ALLEGATO A

Regolamento Edilizio Comunale e relativi allegati
B2 (Regolamento del verde pubblico e privato) e
B3 (Regolamento di gestione del rischio idraulico).

Relazione illustrativa

Art. 32 - Classificazione degli interventi e modalità di calcolo [comma 1]

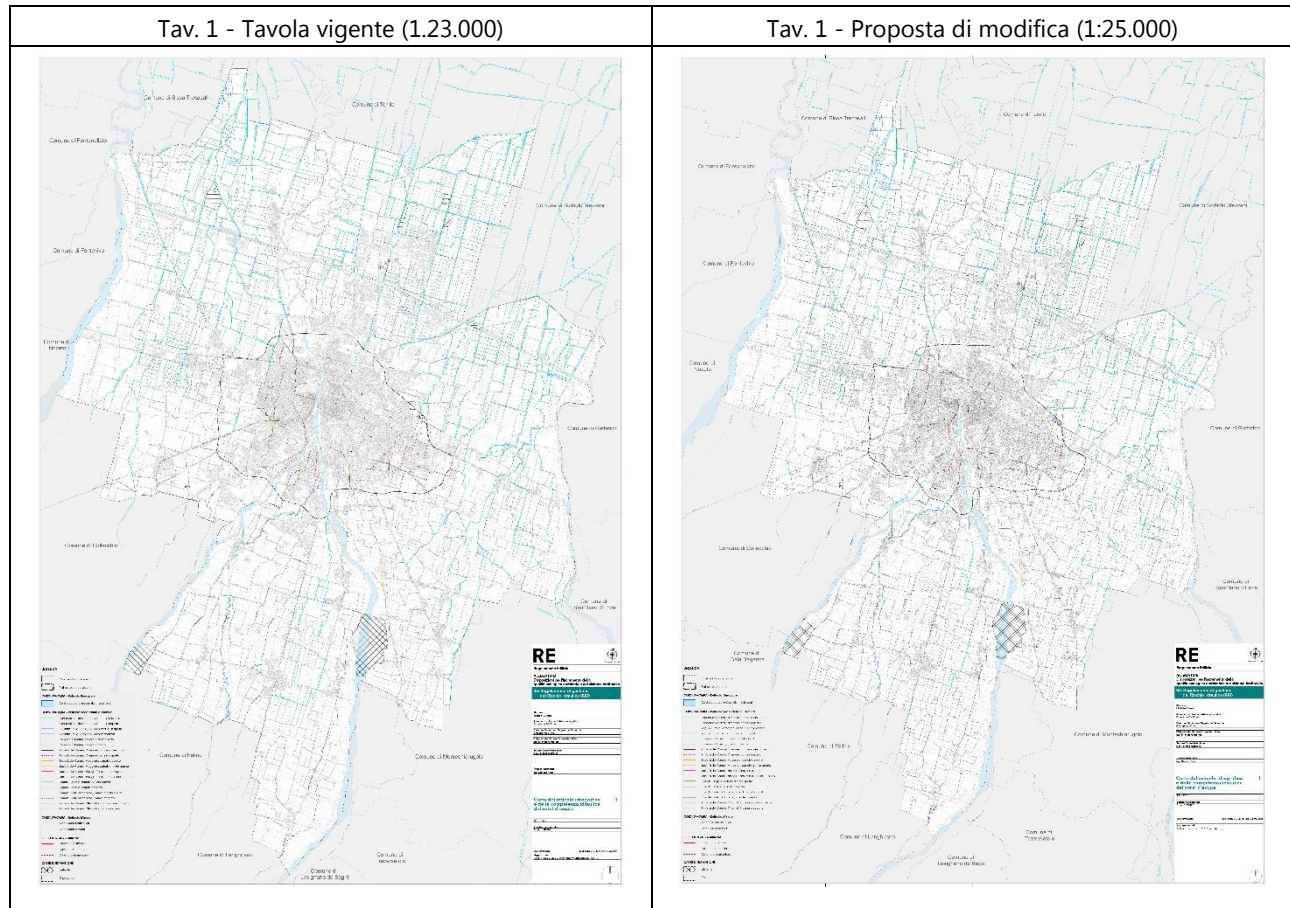
- Si propone di rettificare il comma 1 dell'art. 32 eliminando il richiamo tra parentesi riportato al termine del periodo in quanto tale richiamo deriva da un refuso testuale.

- Il progetto idrologico-idraulico degli interventi edilizi ed urbanistici per i quali sono previste, ai sensi del presente Regolamento RRI, misure di invarianza idraulica ed idrologica dovrà contenere, il dimensionamento delle reti e delle opere di invarianza secondo diverse modalità di calcolo in relazione all'estensione dell'area di intervento ed in relazione all'ambito territoriale entro cui ricadono, come specificato nella tabella seguente ~~(che riprende la classificazione di cui al precedente art. 30 comma 3).~~

Allegato B3 - Tav. 2

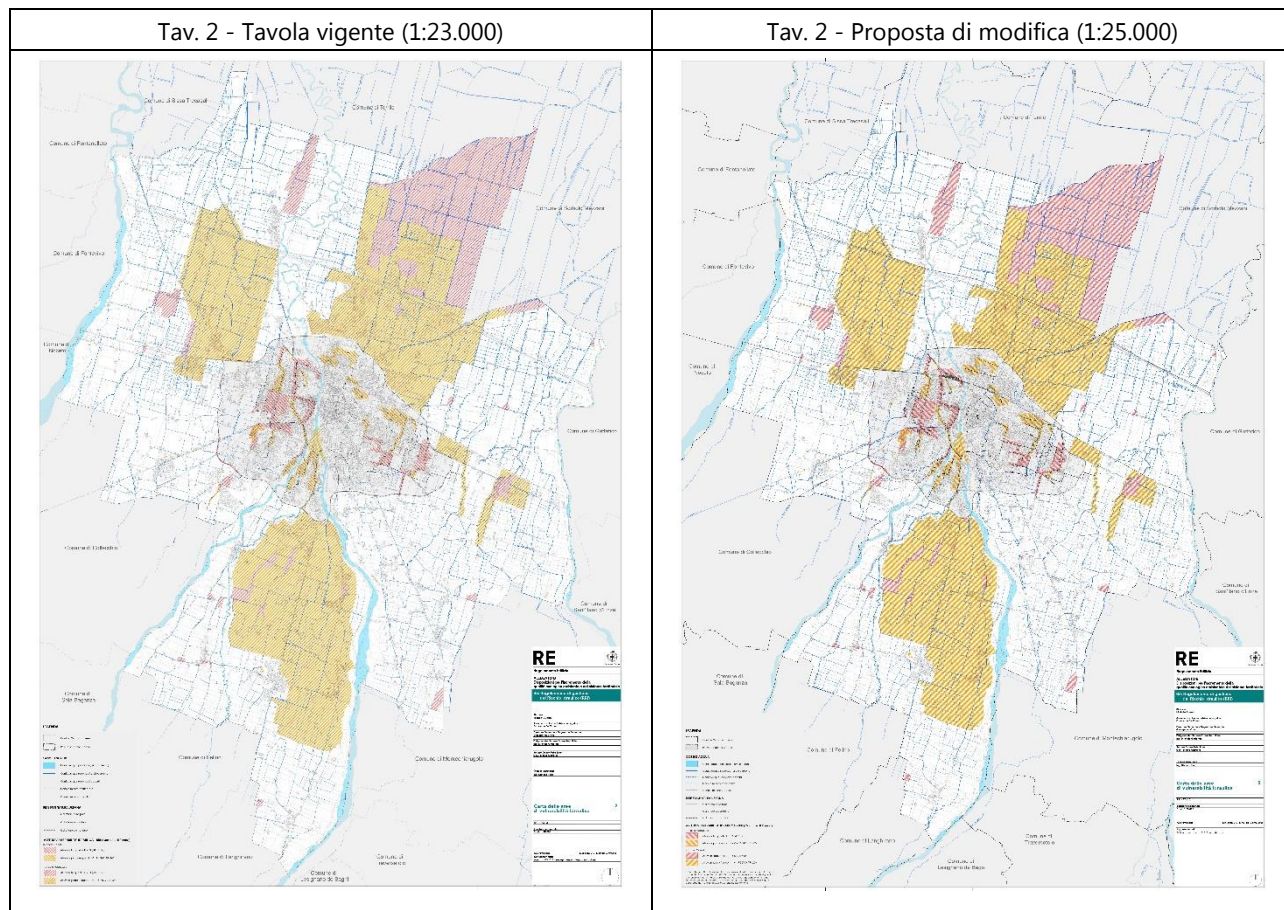
- Si propone di rettificare la tavola n. 2 "Carta delle aree di vulnerabilità idraulica" (1:25.000), allineando la parte grafica senza modificare le perimetrazioni riportate, al fine di rendere coerente il disegno con le proporzioni derivanti da una scala di riduzione 1:25.000.

- Si propone di integrare le tavole n. 2 "Carta delle aree di vulnerabilità idraulica" (1 tavola in scala 1:25.000 e 12 fogli in scala 1:10.000) inserendo sotto la legenda, in coerenza con l'art. 14 comma 3 del RRI, la seguente nota: **"Ai fini della valutazione della pericolosità idraulica occorre fare riferimento anche alla Tavola dei Vincoli del PUG nonché alle perimetrazioni e alle disposizioni contenute nel Piano Stralcio di Bacino per l'Assetto Idrogeologico (P.A.I.) e nel Piano di Gestione del Rischio Alluvioni (P.G.R.A.), nelle rispettive versioni vigenti pubblicate dall'Autorità di Bacino Distrettuale del Fiume Po."** (vedi riquadri rossi nella seguente parte grafica).

Si propone inoltre di rettificare la legenda delle stesse tavole n. 2 (1 tavola in scala 1:25.000 e 12 fogli in scala 1:10.000), al fine di correggere un disallineamento tra la grafia del "Reticolo Fognatura" e del "Reticolo Canali" in essa riportata e la grafia delle tavole (vedi frecce rosse nella seguente parte grafica).
